工事計画変更認可申請書 (女川原子力発電所第2号機の工事の計画の変更)

東北電原設第9号

令和5年3月6日

女川原子力発電所第2号機

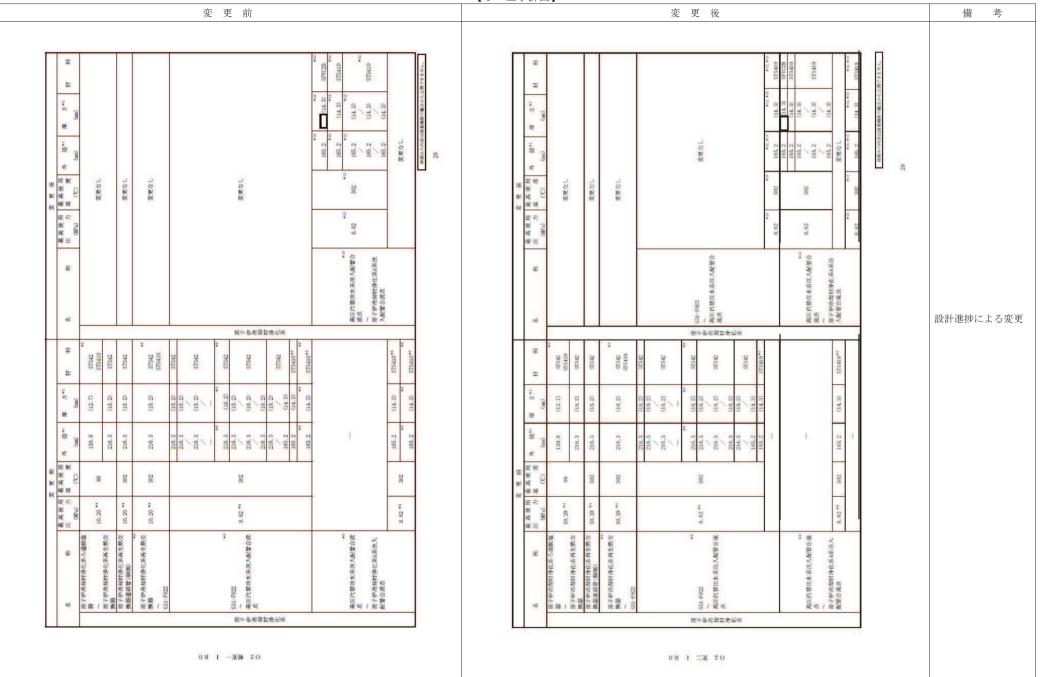
- Ⅲ 変更を必要とする理由を記載した書類
- (1)原子炉冷却材浄化系 主配管(G31-F022~高圧代替注水系注入配管合流点)(高圧代替注水 系注入配管合流点~原子炉冷却材浄化系 A 系注入配管合流点)について,設計進捗により配 管の一部を曲げ管からエルボ材に変更する。
- (2)原子炉格納容器調気系 主配管(原子炉格納容器配管貫通部(X-230)~ドライウェル出口 配管分岐点)について,設計進捗によりJIS規格外ティー継手に変更する。また,既設配管 の一部を肉厚化した配管に変更する。

変更前 変更後	12610	備考
	DRAFFICIERIN REMOVEMENT REMOVEMENT REMOVEMENT REMOVEMENT REMOVEMENT REMOVEMENT REMOVEMENT REMOVEMENT REMOVEMENT	設計進捗による変更

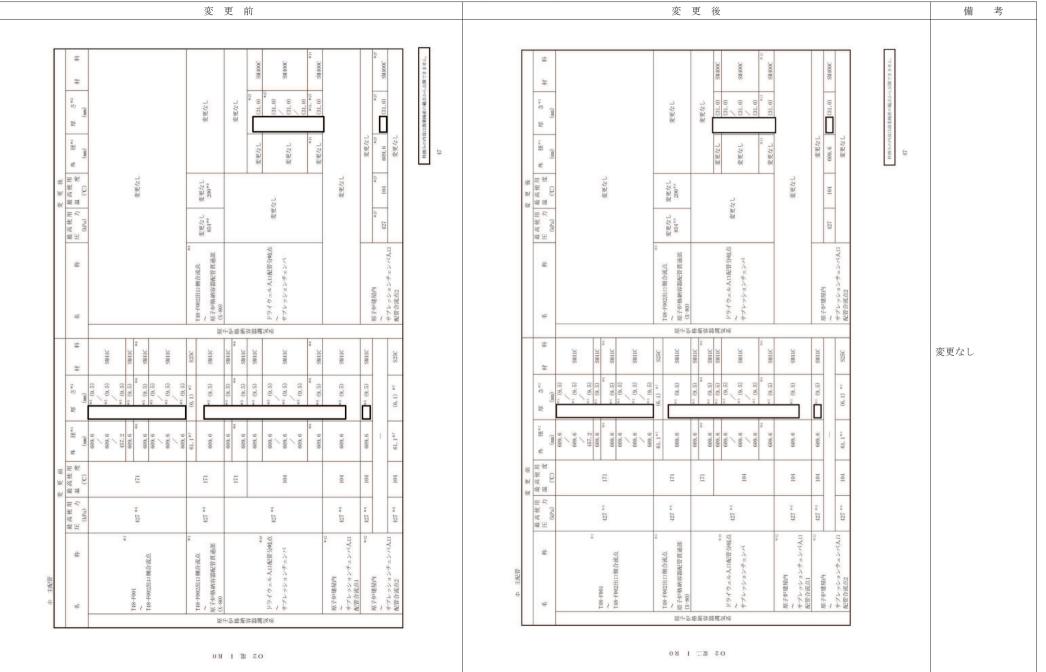
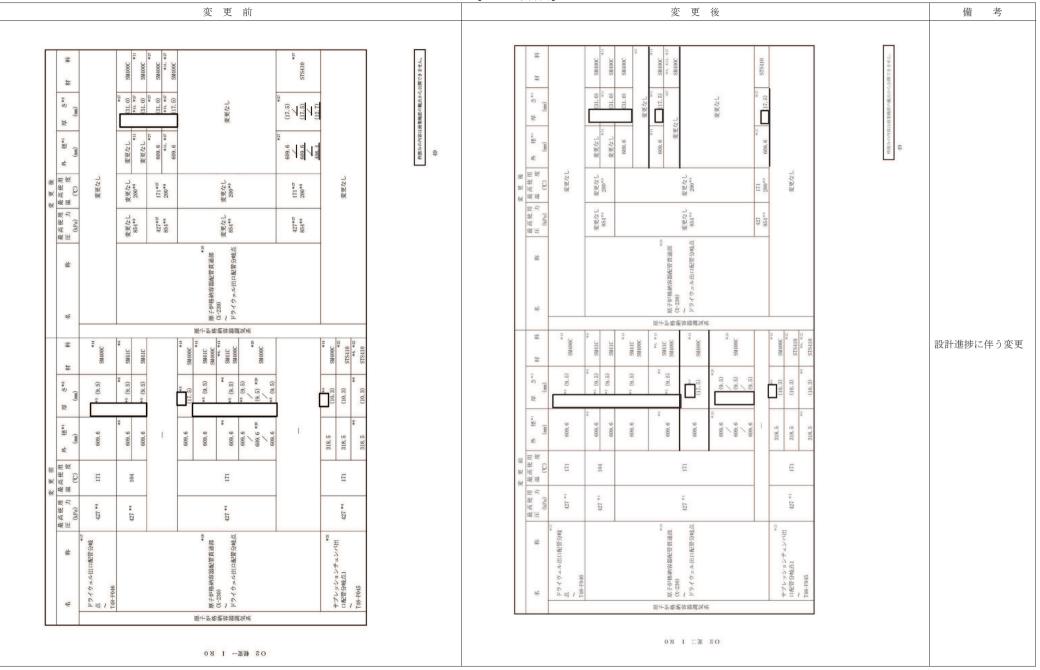
変更	ī 前	変更後	備考
接	*12 (5,5) *12 *12 *12 *12 *12 *12 *12 *12 *12 *12	м ж к м m	
*	なな 148-P01 148-P01 118-P00 (X-81) ドライウ		
特 (1) 11 11 11 11 11 11 11 11 11 11 11 11 1	Walking Walkin	本 本 本 本 25266 *********************************	変更なし
$\begin{array}{c} \eta_{ij} & \stackrel{\sim}{\to} *^{+2} & \eta_{ij} \\ (mn) & \stackrel{\sim}{\to} (1, 5) & \\ & \stackrel{\circ}{\to} (1, 5) & \\ & \stackrel{\circ}{\to} (1, 5) & \\ & \stackrel{\circ}{\to} (2, 5) & \\ & $	-1, -11 -1, -1, -11 -1, -11 -1	$\begin{array}{c ccccccccccccccccccccccccccccccccccc$	
% f6** (mm) 457.2 457.2 61.1** 61.1** 61.1** 61.1** 61.1** 61.1** 61.1**	00. 5 **. *1 61. 1 60. 5 61. 1 61. 1	A BE *1 (mm) 457.2 457.2 *** 457.2 *** 457.2 *** 60.5 60.5 61.1 ** 61.1 ** 61.1 ** 61.1 ** 60.5 600.6 60.5 600.6 60.6 600.6 60.6 600.6 600.6 600.6 600.6 600.6	
融新使用 題(CC) (C) 171 171	121	<u>変態</u> (CC) (CC) (CC) (CC) (CC) (CC) (CC) (CC	
義高能用 1 用 (APA) 1 (AP	** 22) ** 22)	(427 ***) 427 *** 427 *** 427 *** 427 *** 427 *** 171 427 *** 171 1
